Nota van zienswijzen en wijzigingen ontwerpbestemmingsplan 'Osseweg 38a Berghem'

- Het ontwerpbestemmingsplan 'Osseweg 38a Berghem'

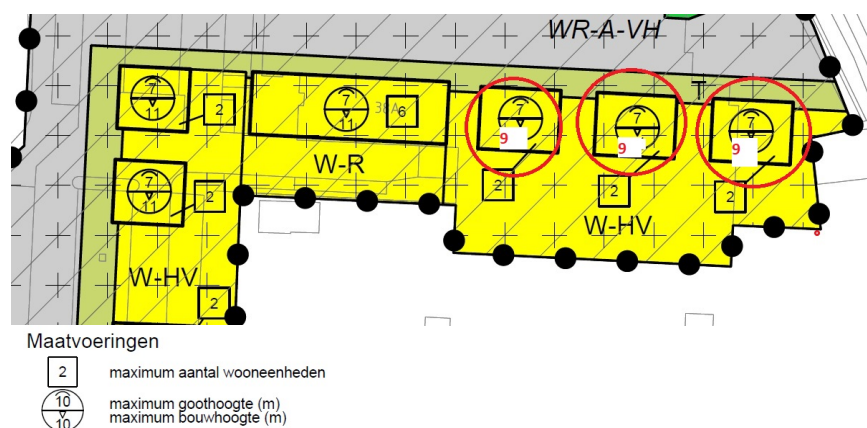
3.2 De hoogte van de half vrijstaande seniorenwoning grenzend aan de bestaande woningen aan de Osseweg klopt niet op de verbeelding. Volgens informatie tijdens de inloopavond zouden deze een goothoogte krijgen van 3,5 m en een nokhoogte van maximaal 7 m. Op de verbeelding staat een goot van 7 m en een nok van 11 m.

- de nokhoogte op de verbeelding van de drie meest zuidoostelijk gelegen bouwvlakken zal worden gewijzigd van 11 meter naar 9 meter (zie rood omcirkelde vlakken op onderstaande afbeelding)

De seniorwoningen zullen een nokhoogte krijgen van circa 8,5m en een goothoogte van circa 3,5m. Op de informatieavond zijn geen concrete hoogten gemeld, enkel dat de betreffende woningen gebouwd zullen gaan worden met één laag met kap. Ten opzichte van de huidige situatie een stuk lager. Omdat een hoogte van 11 meter niet aan de orde is, is de nokhoogte op de verbeelding aangepast en gewijzigd van 11 meter naar 9 meter.

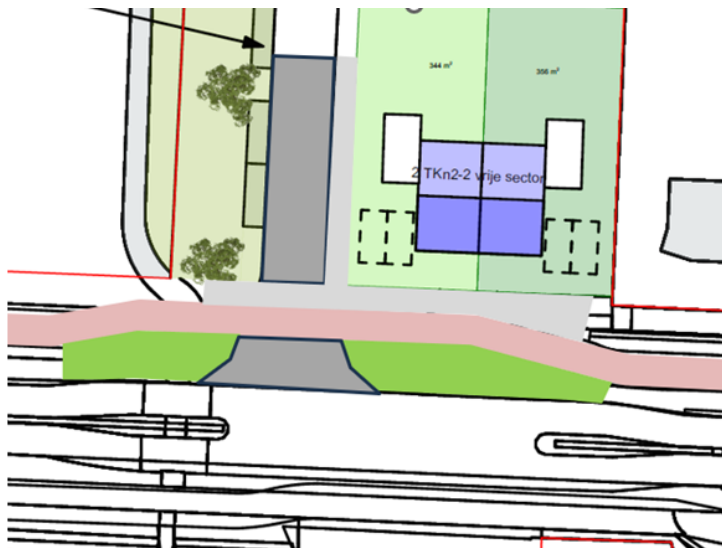
3.3 De ontsluiting van het plangebied op de Osseweg leidt tot opstoppingen in de ochtend- en avondspits. In de huidige situatie is een gescheiden in- en uitrit waardoor snel in- en uitgereden kan worden zonder de fietsers te hinderen. In de nieuwe situatie zal er een gecombineerde in- en uitrit zijn met een toename van spitsverkeer van 60 woningen, wat zal leiden tot gevaarlijke situaties.

Ten aanzien van de genoemde toename van verkeer als gevolg van de 60 nieuwe woningen kunnen wij het volgende opmerken:

Op basis van de huidige functies in de bestaande bebouwing gelden de volgende verkeersbewegingen:

- Sporthal $1.300 \text{ m}^2 \times 0,1 = 130$ verplaatsingen per etmaal
- Squash/tennis $3.570 \text{ m}^2 \times 0,035 = 125$ verplaatsingen per etmaal
- Fitness $1.500 \text{ m}^2 \times 0,344 = 516$ verplaatsingen per etmaal
- (Entree 640 m^2 is ondergeschikt)
- Totaal 771 verplaatsingen per etmaal

De nieuwe situatie genereert circa 489 motorvoertuigbewegingen per etmaal; beduidend minder. Op basis hiervan kan niet volgehouden worden dat de nieuwe situatie tot gevaarlijke situaties zal gaan leiden.

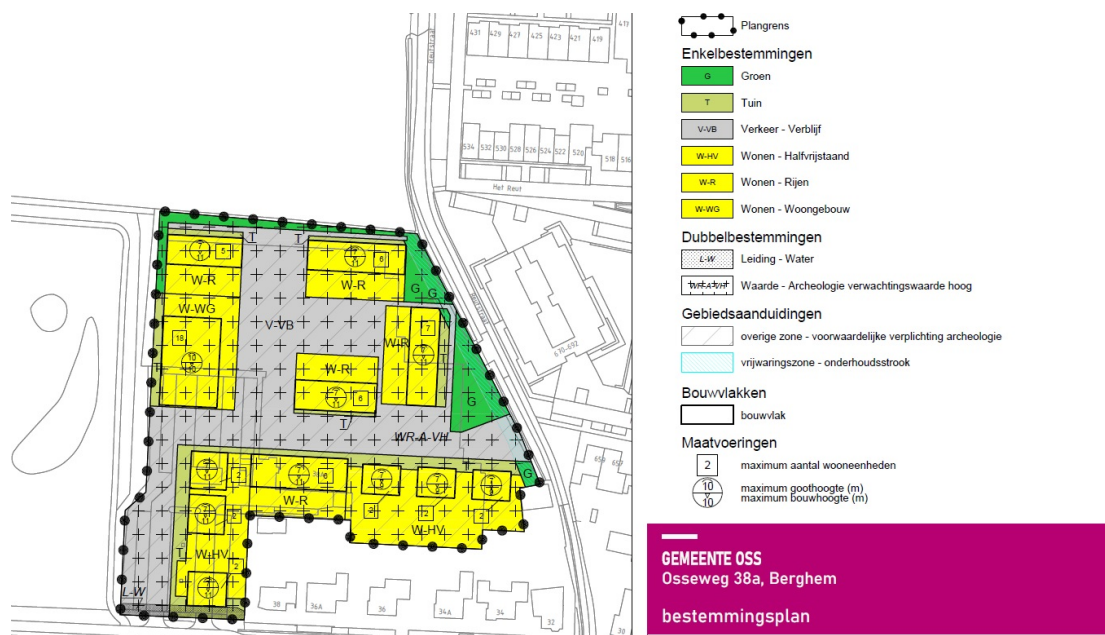
4.1 Indiener van de zienswijze vreest door de voorgenomen woningbouw beperkt te worden in haar agrarische gebruiksmogelijkheden (met name gebruik gewasbeschermingsmiddelen): Dit vanwege de korte afstand van haar perceel tot de woningen en tuinen. Bovendien is er geen locatie specifiek onderzoek gedaan om de kortere afstand te motiveren;

4.2 In de plantoelichting wordt ten onrechte gesteld dat door de indiener van de zienswijze geen gewasbeschermingsmiddelen worden toegepast.

- Op de Verbeelding wordt een 'overige zone – voorwaardelijke verplichting haag' opgenomen ter plaatse van de perceelsgrens met de indiener van de zienswijze;

- In de regels wordt een voorwaardelijke verplichting opgenomen ter meerdere zekerheid van het aanleggen en duurzaam instandhouden van een afschermdende windhaag;

- De doeleindenomschrijving van de bestemming Groen - ter plaatse van de aanduiding voorwaardelijke verplichting windhaag – wordt aangepast en specifiek bestemd voor aanleg en instandhouding van de afschermdende windhaag

Als gevolg van deze zienswijze is aanvullend een locatie specifiek onderzoek uitgevoerd voor het in beeld brengen van de effecten van het gebruik van gewasbeschermingsmiddelen op de ontwikkeling van woningbouw. Op basis van de resultaten van dit locatie specifiek onderzoek kan worden geconcludeerd dat bij aanleg van een windhaag van 2 meter over de totale lengte van de perceelsgrens van de indiener van de zienswijze, er sprake is van een aanvaardbaar woon- en leefklimaat voor de nieuwe woningen en de indiener van de zienswijze niet wordt belemmerd in de huidige gebruiksmogelijkheden van haar perceel.

In de toelichting wordt niet gesteld dat op het perceel ten noorden van het plangebied geen gewasbeschermingsmiddelen worden toegepast, maar dat er geen sprake is van gewassen waarbij opgaand wordt gespoten. Om verdere misverstanden te voorkomen zal de betreffende tekst anders worden geformuleerd.
